TRANSPORDIAMET

Tartu tn 2 kinnistu ehitusloa eelnõu kooskõlastamata jätmine

Olete esitanud Transpordiametile kooskõlastamiseks ehitusloa eelnõu Viljandi maakonna Põhja-Sakala valla Võhma linna Tartu tn 2 kinnistul asuva tööstushoone-elamu (EHR kood 112017772) rekonstrueerimiseks ja varikatuse püstitamiseks.

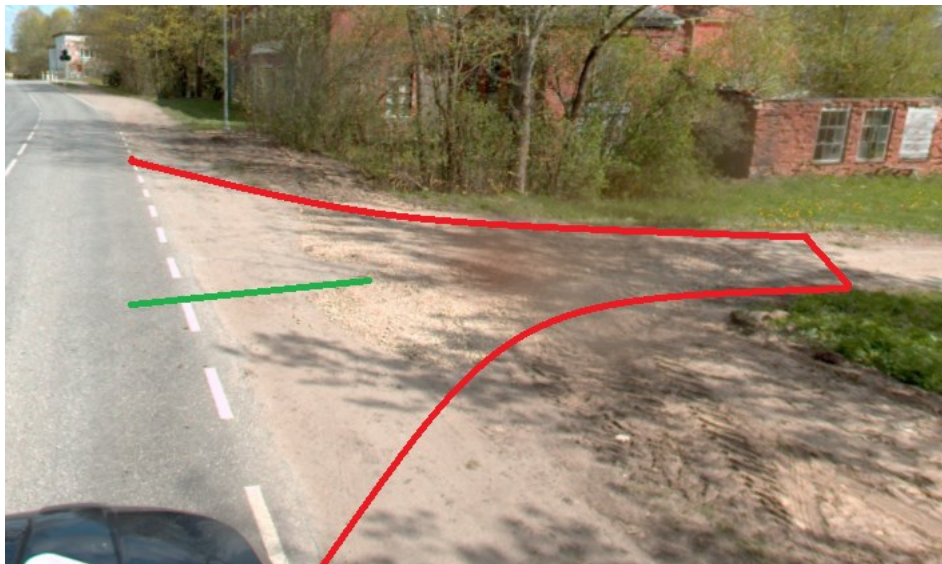
1. Projekti asendiplaanile, sh. eriosade asendiplaanidele kanda ja seletuskirjas tuua välja EhS § 71 kohane tee kaitsevöönd.
2. Kanda joonistele tee kaitsevööndisse jäävate ehitiste (hoone, piire, parkla, tehnoajatis vms) kaugus riigitee äärmise sõiduraja välimisest servast.
3. Projektis kasutada riikliku teeregistri (<http://teeregister.riik.ee>) põhiseid teede numbreid ja nimetusi.
4. Projektis nähakse ette kõnnitee rajamine Tartu tn 2 kinnistule ja riigiteelt mahasõidu osaline asfaltkatte alla viimine. Projektis toodud lahendus ei ole terviklahendus – kõnniteel puudub toimiv ühendus olemasoleva, raudteeületuskoha juures lõppeva kõnniteega ning riigitee ristumiskoha kate tuleb uuendada tervikuna. Projektis tuleb anda toimiv ja nõuetele vastav ühendus olemasoleva kõnniteega.

Juhime tähelepanu sellele, et hoone kaugus riigitee poolsest kinnistu piirist on ca 4,5 m ning sinna ei mahu kõrvuti I korruse plaanil näidatud 3 meetri laiune terrass, hekk ja piisava laiusega kõnnitee, lahendust korrigeerida.

Kui Tartu tn 2 kinnistu kõnnitee kavandatakse avaliku kõnniteena, tuleb projektis ette näha servituudi ala. Kui avaliku kasutusega kõnnitee Tartu tn 2 kinnistuga piirnevas riigitee lõigus kavandatakse riigitee alusele maale, peab tee ehitamiseks ja hooldamiseks jääma piisav ruum.

Riigitee ristumiskoht tuleb rekonstrueerida tervikuna ehk kuni kokku viimiseni sõidutee katte servaga. Projektis anda ristlõige katete kokkuviiamise kohast.
